# Modification proposée 1884

Renvoi(s):		CNB20 Div.B 3.8. (première impression)					
Sujet:		Accessibilité, visitabilité et adaptabilité des logements					
Titre:		Parcours dans un logement visitable					
Description:		La présente modification proposée exige que les logements visitables aient un parcour permettant d'accéder à tous les aménagements situés au niveau de l'entrée.					
Modific	cation(s) proposée(s) connexe(s) :	FMP 1882, FMP 1958, FMP 2030, FMP 2031					
La pré	sente modification pourrait avoir une in	cidence sur les éléments su	vants :				
Division A		<b>✓</b>	Division B				
	Division C	<b>✓</b>	Conception et construction				
	Exploitation du bâtiment	✓	Maisons				
<b>✓</b>	Petits bâtiments	✓	Grands bâtiments				
	Protection contre l'incendie	<b>✓</b>	Sécurité des occupants				
$\checkmark$	Accessibilité		Exigences structurales				
	Enveloppe du bâtiment		Efficacité énergétique				
	Chauffage, ventilation et conditionnem	ent d'air	Plomberie

# [3.8.5.] -- Logements visitables

Figure 1. Exemple illustrant l'application de la modification proposée de la largeur minimale du parcours dans un logement

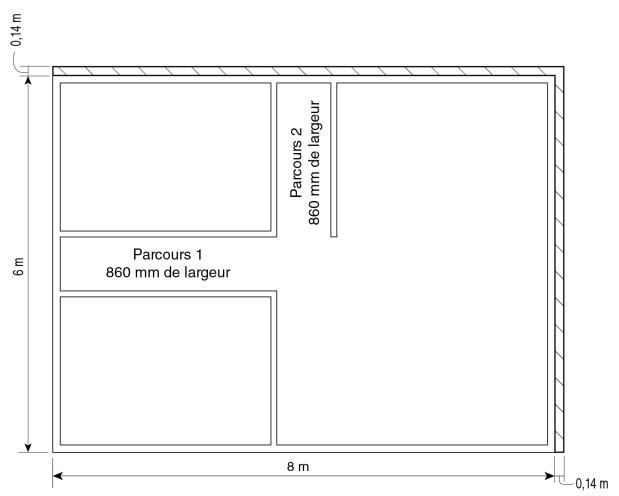
- Longueur du logement : 8 m
- Largeur du logement : 6 m
- Orientation des parcours : 1 corridor dans le sens de la largeur et 1 corridor dans le sens de la longueur, de sorte que le logement devrait être agrandi en largeur et en longueur.
- Modification de la largeur minimale du parcours : 1000 mm (FMP 1884) 860 mm (CNB 2020) = 140 mm = 0,14 m

Le tableau 2 présente l'augmentation des coûts selon le pire scénario, si un concepteur devait simplement augmenter la longueur et la largeur d'un logement pour se conformer au FMP 1884.

% de l'augmentation du coût lié à la largeur minimale accrue du corridor = (augmentation du coût de construction indiquée au tableau 2 / coût moyen de construction)  $\times$  100 = 4 %
